DOPRAVNĚ BEZPEČNOSTNÍ AUDIT

II/152 HROTOVICE – DUKOVANY, 2. ETAPA

ZPRÁVA O PROVEDENÍ BEZPEČNOSTNÍHO AUDITU NA POZEMNÍ KOMUNIKACI

Stavba: „II/152 Hrotovice – Dukovany, 2. Etapa“.

Riziko č. 02–z PD je zřejmé, že jsou nutné svislé dopravní značky Z3 „zkrácené vodící tabule“.

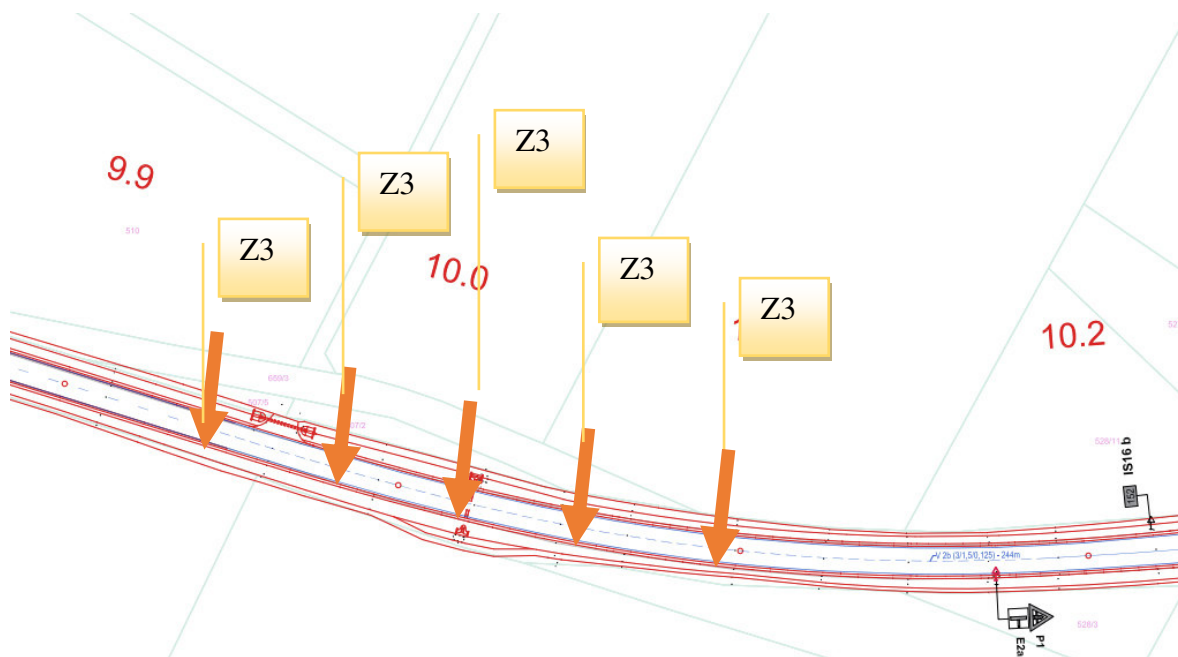
Lokalizace: PD – km stavby 10,000;

Směrový oblouk trasy silnice II/152 v km 10,000 je pro řidiče nepřehledný a zejména za snížené viditelnosti může řidič být zaskočen a na snižování rychlosti bude již pozdě. Směrovému oblouku předchází 800 m přímá trasa ze směru od Třebíče.

Závažnost rizika: **nízko závažné;**

Provést úpravu trvalého dopravního značení ve smyslu vyhlášky č. 294/2005 Sb., instalovat krátké vodící tabule – 5 x.

Návrh řešení: Provést úpravu trvalého dopravního značení ve smyslu vyhlášky č. 294/2005 Sb., instalovat krátké vodící tabule – 5 x.

RIZIKO č. 01 - SRAŽKY SE ZVĚŘÍ - AKCEPTOVÁNO, BUDOU PSAZENY
ODRAŽEC PROTI ZVĚŘÍ; RIZIKO č. 02 - NEPŘEHLEDNÝ OBLOUK - AKCEPT,
BUDOU PSAZENY ZKRAČENÉ VODÍCÍ TABULE. RIZIKO č. 03 - AKCEPTOVÁNO
NOVÝM NÁVRHEM DZ.
